AUDYT BEZPIECZEŃSTWA RUCHU DROGOWEGO

do koncepcji przejścia dla pieszych w poziomie jezdni przy skrzyżowaniu ulic St. Matyi, Towarowa w Poznaniu

Zlecenie nr RZ-1/14 Zarządu Dróg Miejskich w Poznaniu

Rys. 2

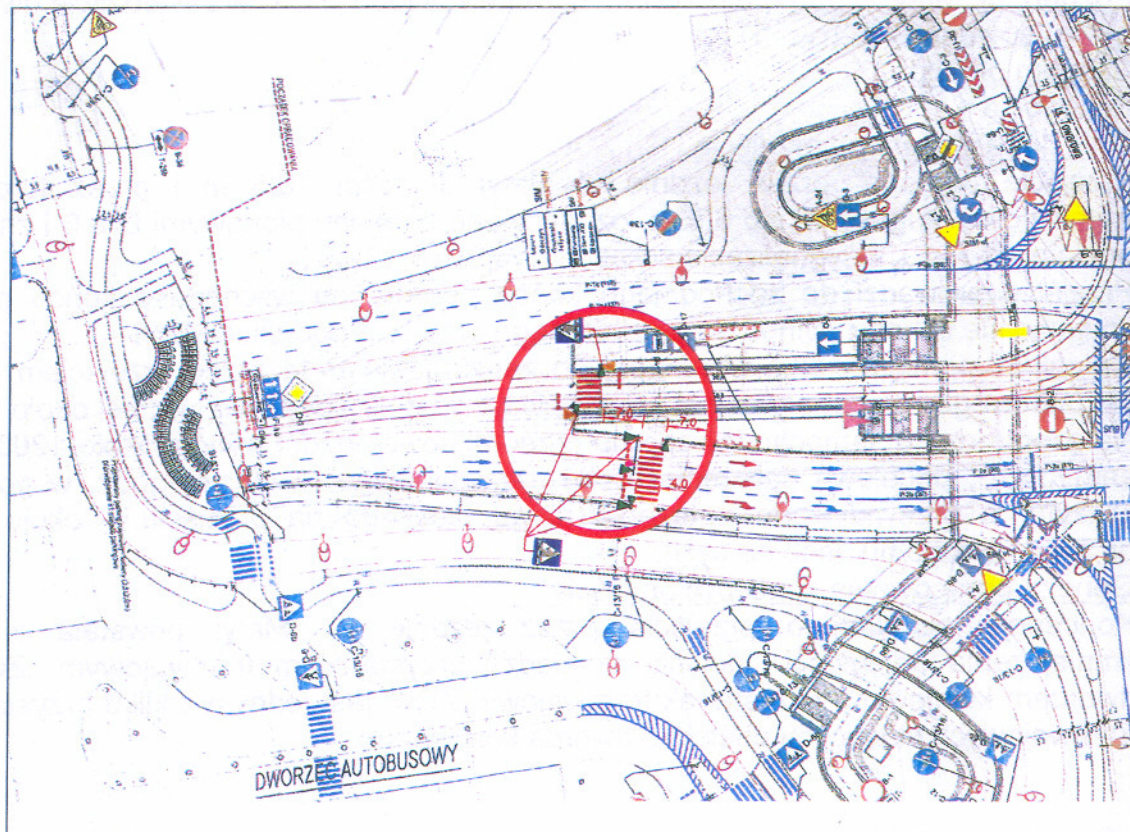
2. Lokalizację projektowanego przejścia należy uznać za niewłaściwą z powodów sprzyjających tworzeniu szczególnego zagrożenia bezpieczeństwa pieszych, a mianowicie:

- a. przejście znajduje się poza skrzyżowaniem, za łukiem na ulicy o dużym natężeniu ruchu, co osłabia uwagę kierowcy i widzialność przejścia
 - b. przejście prowadzi poprzez trzy pasy ruchu i dwutorowe torowisko, co przy dużym natężeniu ruchu samochodowego stwarza nadmierną ekspozycję ryzyka,

- c. przejście dochodzi do końca peronu; jak wskazują obserwacje, w takich przypadkach jest duża skłonność do przekraczania (przebiegania) jezdni na sygnale czerwonym (gdy tramwaj ma sygnał zielony i wjeżdża na przystanek, piesi przebiegają na sygnale czerwonym, aby zdążyć wsiąść do tramwaju).

3. Oprócz w/w aspektów bezpieczeństwa, budowa przejścia przez jezdnię w odległości kilkudziesięciu metrów od przejścia podziemnego byłaby przypadkiem nieracjonalnym i niezrozumiałym z punktu widzenia kształtowania infrastruktury drogowej.

4. Z uwagi na przyczyny powstania koncepcji przejścia z sygnalizacją świetlną, obszar dojścia pieszego do przystanku tramwajowego „ZCK” należy poddać cyklicznemu monitorowaniu w celu stwierdzenia, czy występują sytuacje świadczące o niebezpiecznych zachowaniach pieszych związanych z dojściem do przystanku, a w przypadku ich stwierdzenia zastosować możliwe środki zaradcze. Zaleca się także usprawnienie informacji o drodze dojścia z dworca PKP do przystanku „ZCK”.
